Le projet éolien en mer de la Baie de Saint-Brieuc

Procès-verbaux des
commissions
nautiques (locale et
grande)

PROCES -VERBAL COMMISSION NAUTIQUE LOCALE

PROCÈS VERBAL

Proposition de modifications des chenaux d'accès aux ports de Saint-Malo et de Saint-Brieuc.

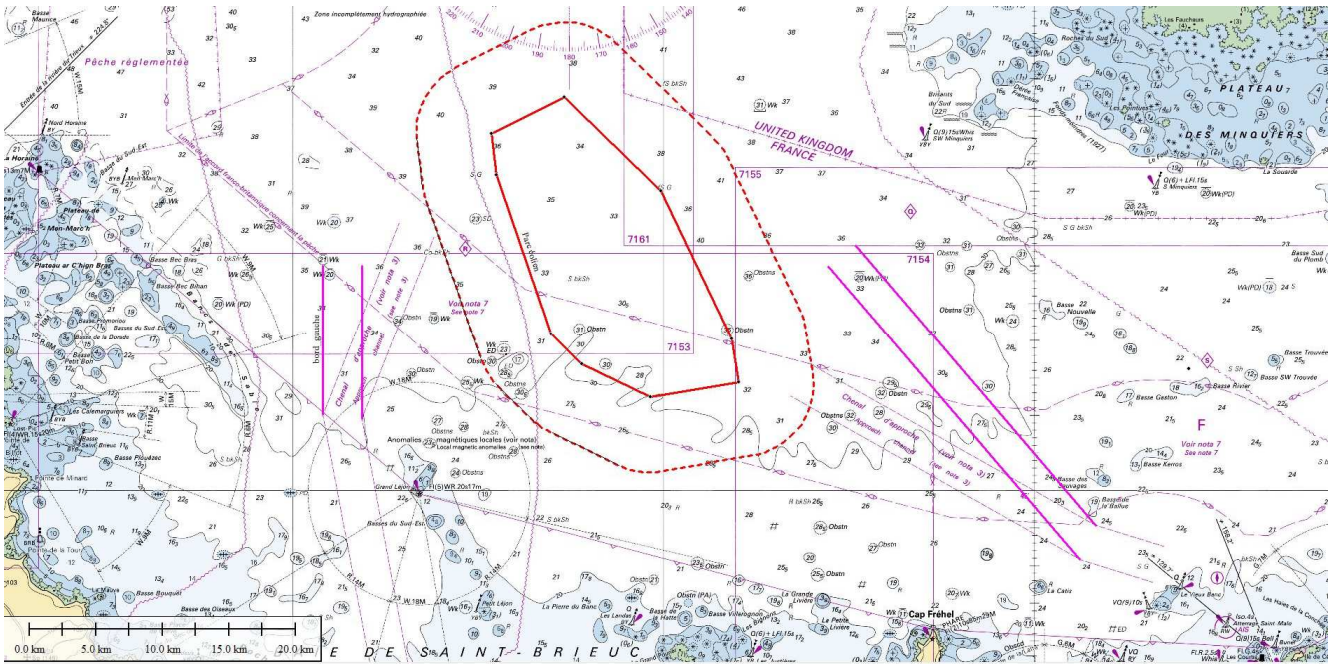
M. PARVILLERS présente une carte avec les propositions du PRESIDENT pour le tracé modifié des chenaux.

Le PRESIDENT demande si ces chenaux ne pourraient pas être rendus obligatoires pour tous les navires à partir de 50 mètres de longueur par exemple.

M. MOMY est favorable au nouveau tracé proposé mais pense qu'un changement de la réglementation n'est pas opportun. Les chenaux doivent rester destinés aux navires transportant des hydrocarbures ou des matières dangereuses.

M. MOMY recommande la consultation des pilotes de Saint-Malo dans le cadre de la modification du chenal d'accès à Saint-Malo.

Le PRESIDENT approuve la conservation de la réglementation en vigueur et préconise la modification des chenaux dès le début des travaux.

- créer un périmètre d'interdiction de 500 mètres minimum autour des engins de travaux ;
- modifier dès le début des travaux les chenaux d'accès au port de Saint-Brieuc – Le Légué et de Saint-Malo objet de l'arrêté 2006/69 comme proposé sur le plan joint en annexe b ;

Les chenaux de navigation

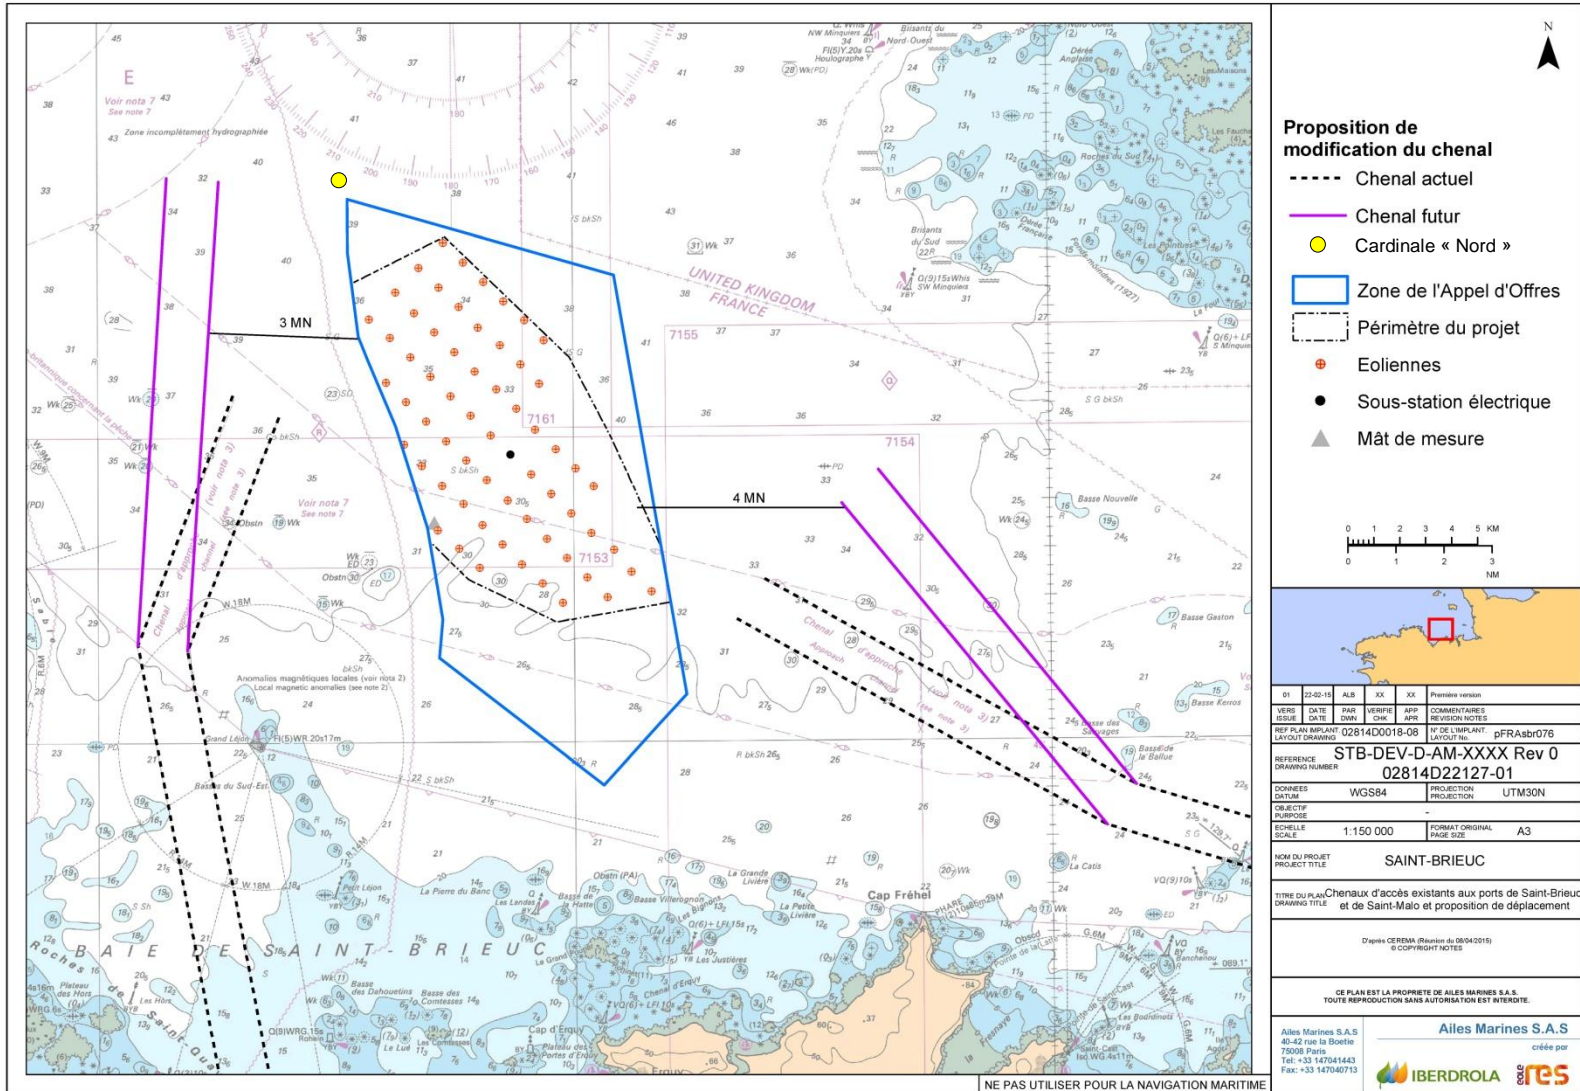
- Le chenal d'accès au port de Saint-Malo traverse la zone d'implantation des éoliennes
- Le chenal d'accès au port de Saint-Brieuc (Le Légué) passe à proximité du coin nord-ouest de la zone d'implantation

- Décaler vers le nord le chenal d'accès au port de Saint-Malo à une distance de l'ordre de 4 MN de la zone d'implantation
- Décaler vers le nord le chenal d'accès au port de Saint-Brieuc à une distance de l'ordre de 3 MN de la zone d'implantation
- Positionner une bouée de type cardinale « Nord » pour guider les navires

Plan de câblage du parc éolien de Saint-Brieuc (1/2)

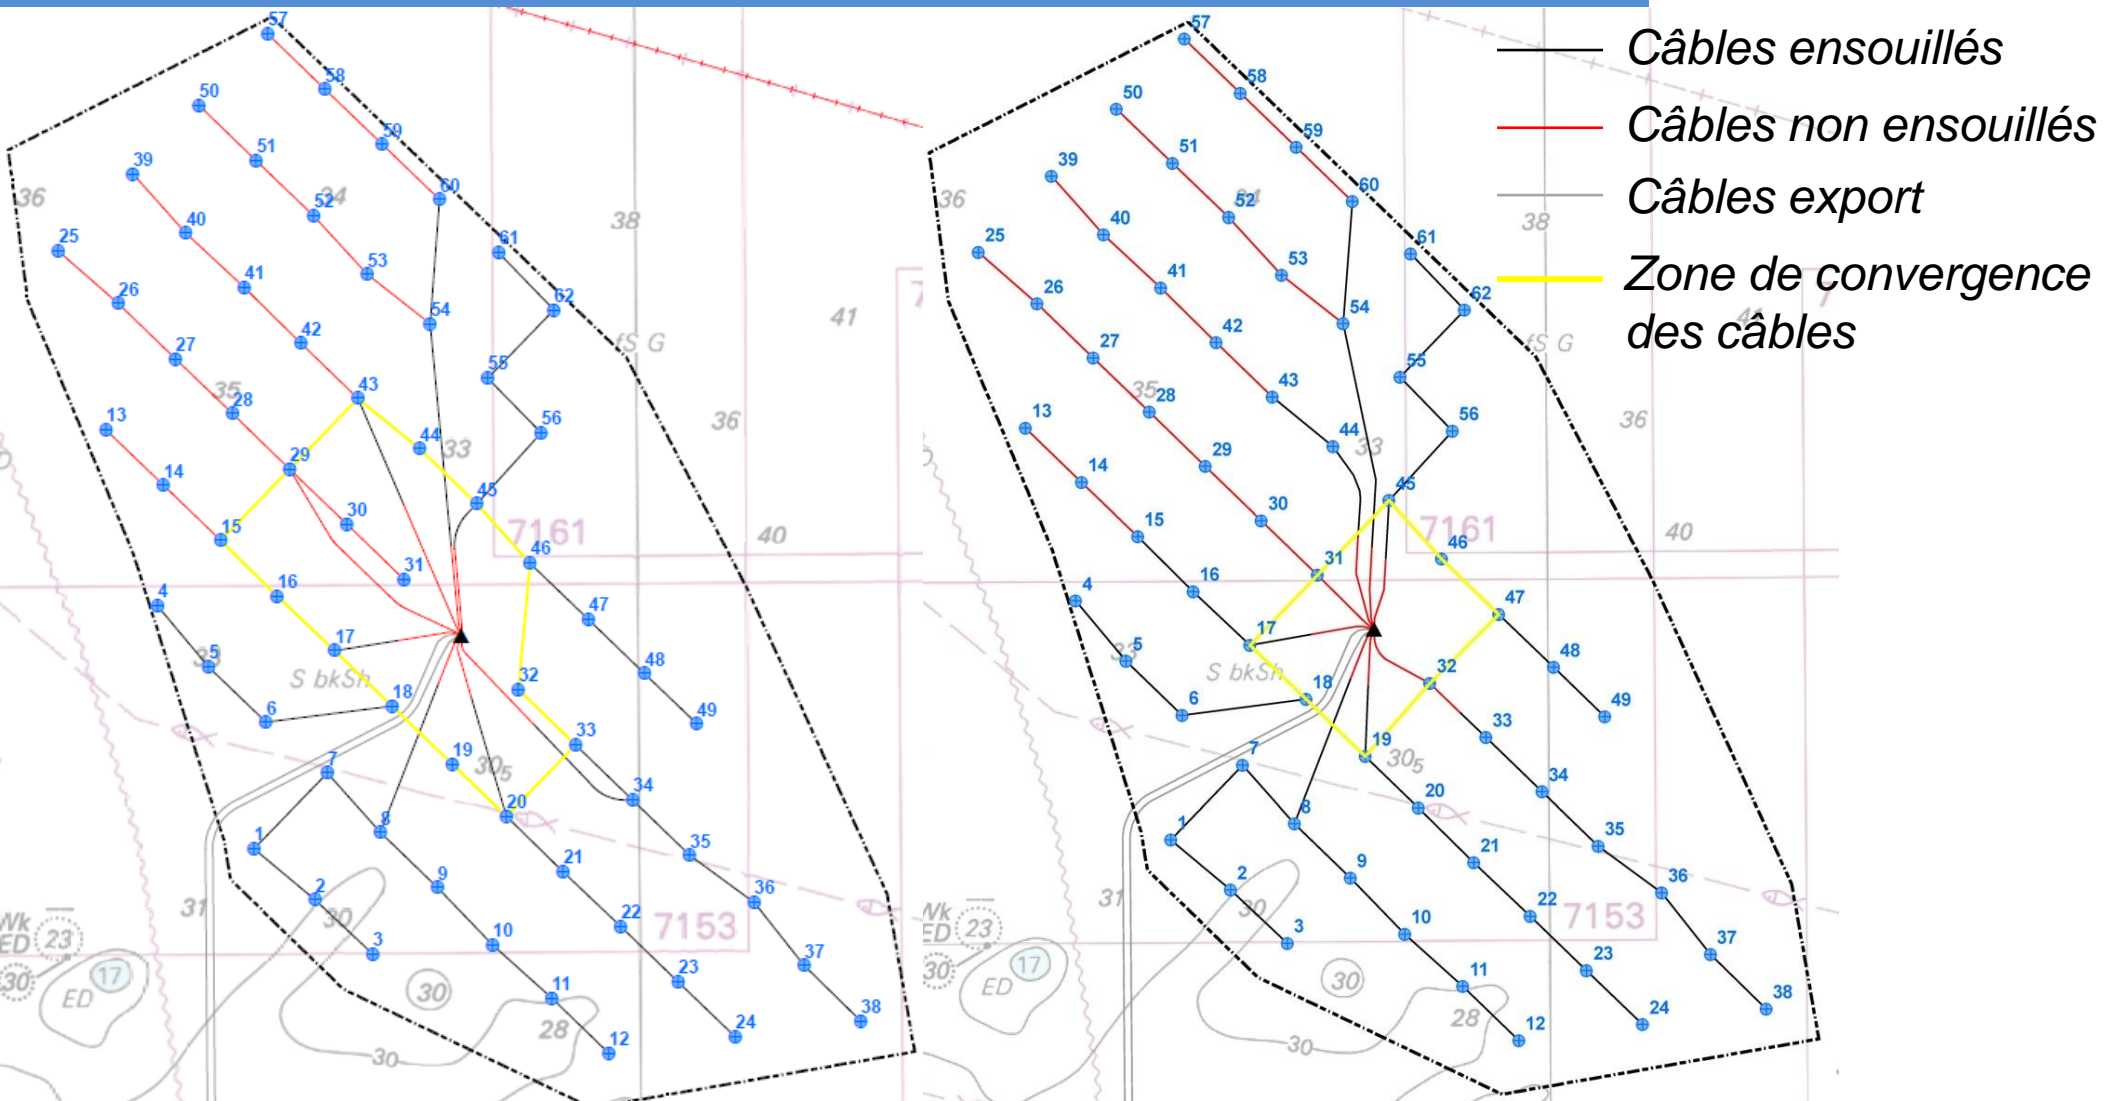
M. GUIDEZ aborde l'évolution donnée au plan de câblage. Celui se fait en respectant les lignes et en limitant le secteur engagé autour de la sous-station.

M. COUDRAY constate que le nouveau plan de câblage est satisfaisant et permet la pêche dans l'alignement du parc. Il rappelle effectivement que le Préfet maritime avait dit dès la 1^{ère} réunion que la pêche serait possible au sein du parc. M. COUDRAY demande à Ailes Marines de produire une carte précise lisible sur les ordinateurs de bord des pêcheurs pour bien d'identifier les zones proscrites aux arts trainants.

Plan présenté en CNL du 23/2/2016

Plan proposé en GCN du 1/4/2016

Le PRESIDENT confirme que le plan de câblage ainsi proposé sera ajouté au P.V. de la réunion.

Plan de câblage du parc éolien de Saint-Brieuc (détail) (2/2)

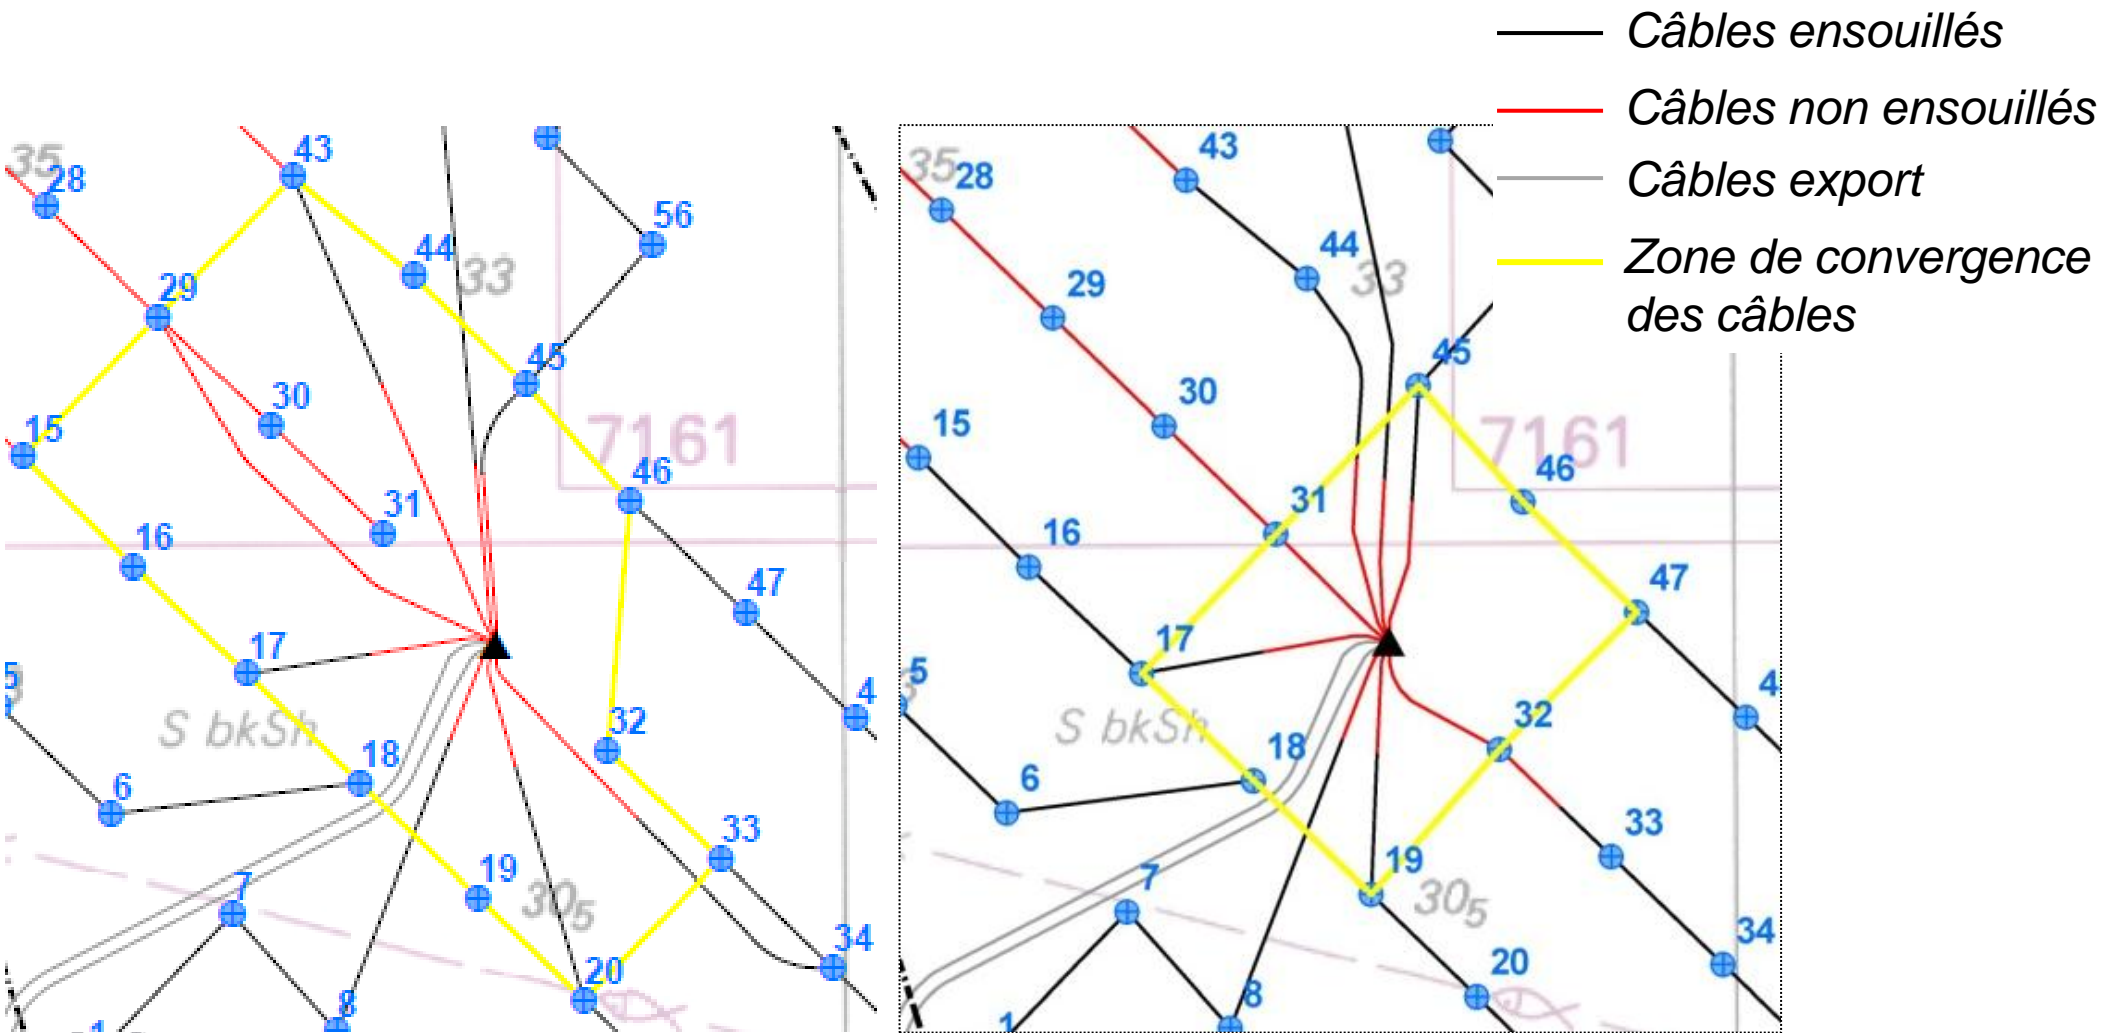
Plan présenté en CNL du 23/2/2016

Plan proposé en GCN du 1/4/2016
